PRÉFET DE L'INDRE

Société CARRIERES DE CLUIS

Demande d'autorisation d'exploiter une
carrière
(renouvellement et extension)

RAPPORT DE L'INSPECTION DES INSTALLATIONS CLASSEES

Carte des monuments historiques protégés et de leur périmètre de protection de 500 mètres
(1-Forteresse de Cluis-Dessous ; 2-Manoir de Cluis ; 3-Eglise St Paxent à Cluis)

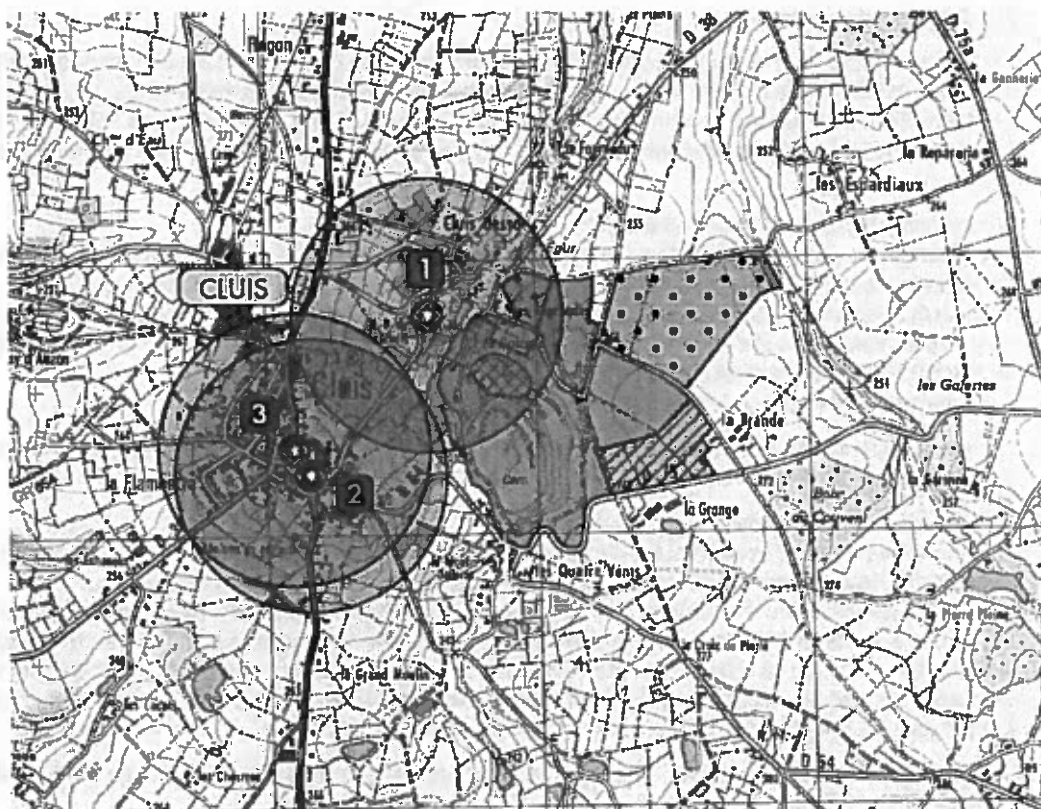
L'Architecte des Bâtiments de France (ABF) indique dans son avis du 25 mai 2016 que les zones demandées en extension et destinées au dépôt des terres de découverte, ainsi que le secteur destiné à l'agrandissement des zones de stockage des matériaux, sont situées en zone « N » (zone naturelle et agricole) de la carte communale de MOUHERS et visibles depuis le Château de Cluis-Dessous. Il conclut en indiquant qu'« Afin de préserver les atouts et le capital que représentent les paysages, les sites, les milieux naturels, urbains ou architecturaux, développer l'attractivité du potentiel patrimonial, valoriser les ressources historiques et culturelles de la commune (voir objectif carte communale de Mouhers p.9), [ces] zones ne seront pas modifiées et resteront en prairie. »

⇒ Commentaire de l'inspection des installations classées

Les zones destinées au stockage des matériaux stériles d'extraction sont constituées en réalité de 2 sous-zones distinctes :

- une zone (située au nord-ouest du site) qui vient en extension de la zone de stockage actuelle et située dans le périmètre de protection du Château de Cluis-Dessous ;
- et une nouvelle zone de stockage des matériaux stériles d'extraction à créer, située elle au nord-est du site et en dehors du périmètre de protection.

Pour tenir compte de ce contexte, le pétitionnaire détaille dans son dossier les aménagements spécifiques qu'il prévoit pour ces zones de stockage, et en particulier ceux de la zone située dans le périmètre de protection du Château de Cluis-Dessous, qui peuvent de la sorte contribuer à la mise en valeur du patrimoine environnant (en créant de nouveaux points de vue par exemple). Et au final, les terrains retrouveront une vocation agricole et bocagère.

Toutefois, afin de tenir compte de l'avis de l'ABF, le projet d'arrêté interdit (à l'article 1.2.3) toute modification ou tout aménagement des zones demandées en extension (et destinées au stockage des matériaux et des matériaux stériles d'extraction) situées à l'intérieur du périmètre de protection de 500 mètres du Château de Cluis-Dessous.
